改善箇所説明図②

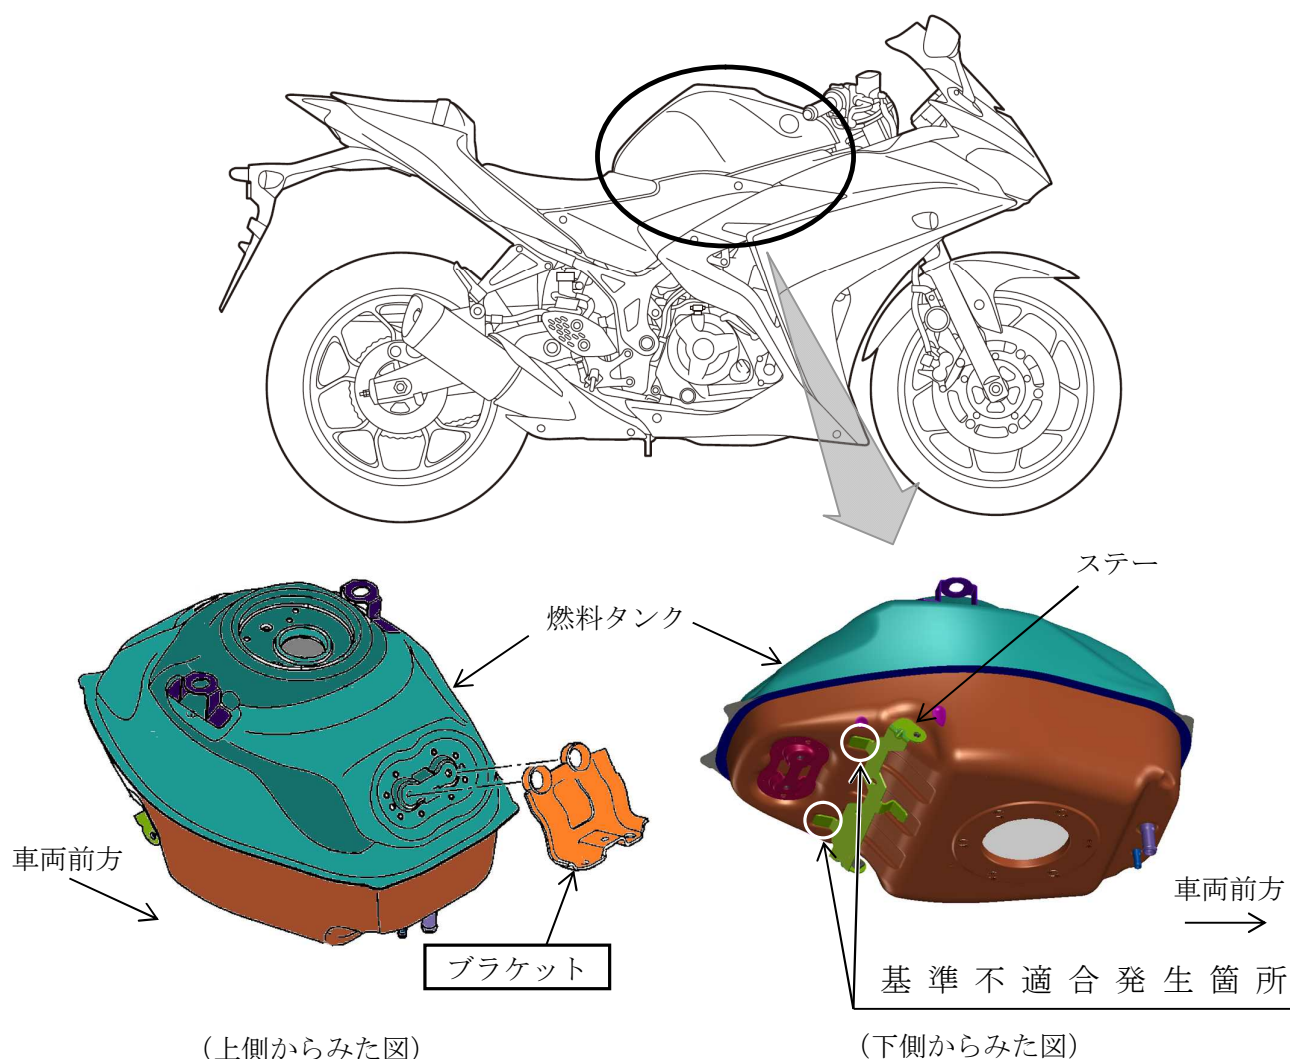
燃料装置において、燃料タンクをフレームに固定するブラケットの取付穴の位置が不適切なため、燃料タンクが正しい位置に取付けられずエンジンからの振動がブラケットを介し燃料タンクに伝わるものがある。そのため、燃料タンクとステアが共振しステアと燃料タンクの溶接部に亀裂が生じ、最悪の場合、燃料が漏れるおそれがある。

改善の内容：全車両、ブラケットを対策品と交換する。

識別：マフラー取り付けブラケットのボルト付近に白ペイントを塗布する。
